HENVENDELSER MODTAGET I HØRINGSPERIODEN

FORSLAG TIL LOKALPLAN HF KALVEBOD

Høringssvar

Offentlig høringsperiode fra den 1. september til den 27. oktober 2025.

De tre træer som i lokalplanen er foreslået fredet.

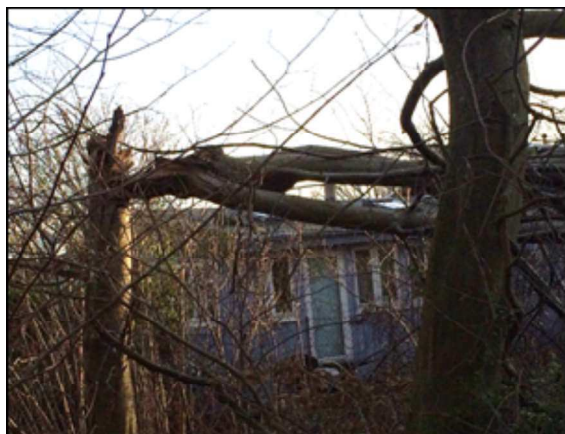
Ad § 8, stk. 2

Haveforeningen foreslår, at afsnittet udgår.

Store og høje træer er ikke egnet i en tæt bebyggelse som HF Kalvebod. De tre træer, som i lokalplanens § 8, stk.2 foreslås fredet, er træer, der kan blive fra 20 m til 60 m høje og som allerede nu har en anseelig højde og et omfang, som tager lys og luft fra de omkringliggende bygninger, jf. fotos. Tretorn har en væksthøjde på 20-30 m, Skovfyr på 20- 40 m og Gul cypres 50-60 m.

Hertil kommer at jordbundsforholdene ikke er velegnede til høje, fritstående træer, idet jordbunden i HF Kalvebod og i Valbyparken indeholder opfyld fra begyndelsen af det 19-århundrede.

Opfyldet består af slagter, bygge- og industriaffald og mindre dele dagrenovation, som ikke giver trærødderne en særlig god forankring. Ved efterårsstorme kan det ses i Valbyparken, at store træer har tabt deres rodfæste i de årlige efter- og vinterstorme. Ligeledes kan de store træers rødder medføre sætningsskader på bygningernes fundamenter, idet de kun står i en afstand på 1,5 til 2 m. fra bygningerne.

Derfor forstår haveforeningen, at fredningen af træerne udgår af lokalplanen. I bilag 1 kan ses fotos af forholdene i Hf Kalvebod og Valbyparken.

Forskel på m² vedr. lokalplan og lodplans m²- data

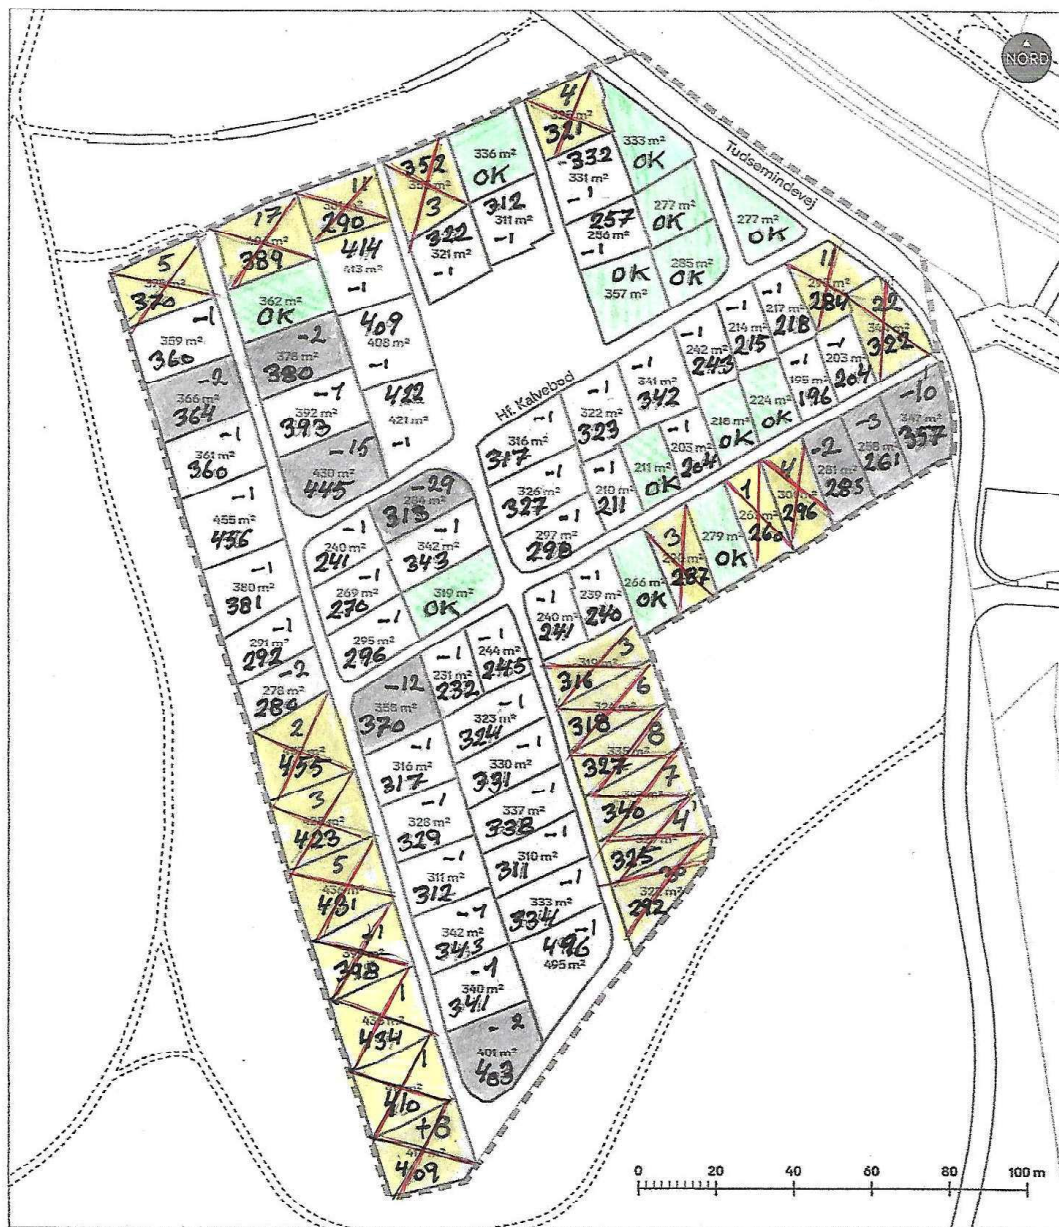
Ad Tegning 4 · Bebyggelsens omfang og placering

Vi bemærker, at der er en række afvigelser mellem hver enkelt lods kvadratmeter angivelser på tegning 4 og den af HF Kalvebod til Københavns Kommune indsendte lodplan. Vi har angivet afvigelserne i bilag 2.
